改善箇所説明図

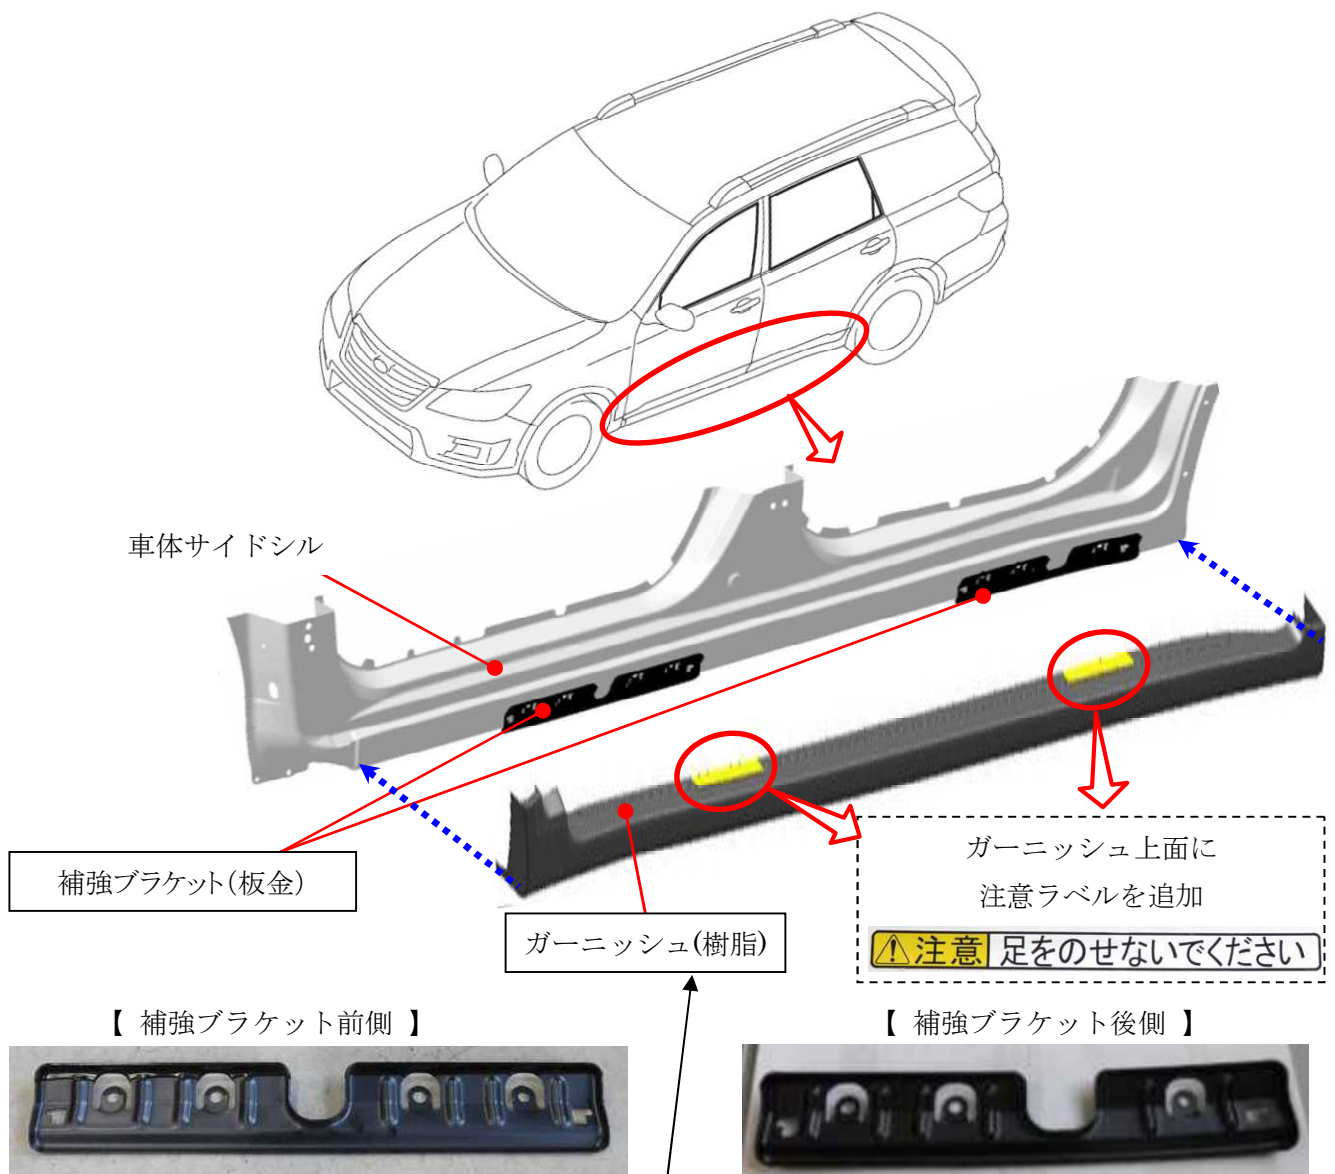
不具合発生箇所

車体サイドシルに装着しているガーニッシュにおいて、取付部の強度が不足している。そのため、ガーニッシュに足を乗せて乗降すると、強度不足により、ガーニッシュが外れてしまうおそれがある。

改善内容

全車両、ガーニッシュの支持部に補強ブラケットを取り付ける。さらにガーニッシュに注意ラベルがついていないものは、ラベルつきガーニッシュに交換する。

打刻車台番号の先頭に黄色ペイントを塗布する。
